1. Tektur vom 30.11.2015 zu den Planfeststellungsunterlagen

FESTSTELLUNGSENTWURF

Straßenbauverwaltung Freistaat Bayern Straße / Abschn.-Nr. / Station: A 3_1020_0033 - A 3_1120_1_284 PROJIS-Nr.: 06.000101010	Unterlage / Blatt-Nr.: 18.2 / 51 Lageplan Entwässerungsabschnitt 500+200 - 502+500 Maßstab: 1 : 2000
--	--

A3 Nürnberg - Passau 6-streifiger Ausbau von AK Regensburg bis AS Rosenhof Betr.-km 491,640 bis 506,300	aufgestellt: Autobahndirektion Südbayern, Dienststelle Regensburg Regensburg, den 01.08.2014	Festgestellt nach § 17 FStrG gemäß Bescheid vom 27.04.2017 3102 - 4354.1, A 3 - 25 Regensburg, 27.04.2017 Regierung der Oberpfalz
1. Tektur aufgestellt: Autobahndirektion Südbayern, Dienststelle Regensburg Regensburg, den 30.11.2015	Geobasisdaten © Bayerische Vermessungsverwaltung

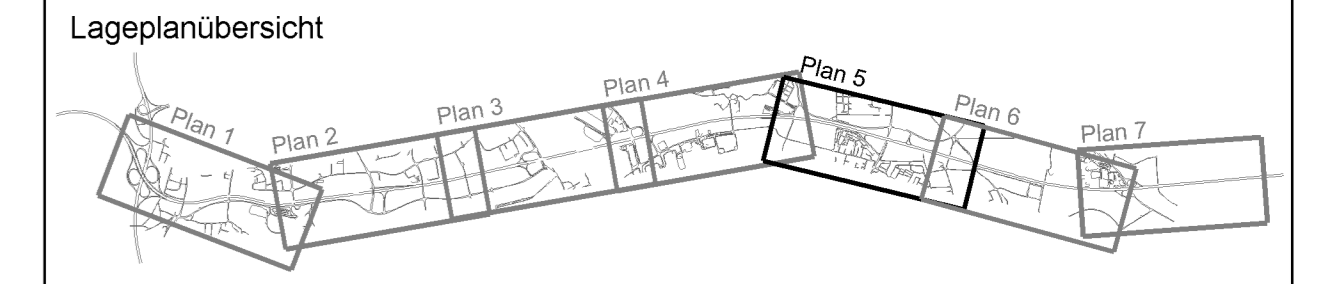
No.	Änderung gegenüber der Planfestlegung vom 01.08.2014	bearbeitet	gezeichnet	geprüft	Datum	Zeichen
1	SD145 bei Baukm 501+739 (Schutzstreifen zw. Fahrbahn und Geh- und Radweg)	R42	R42	R4	Nov. 2015	Hell
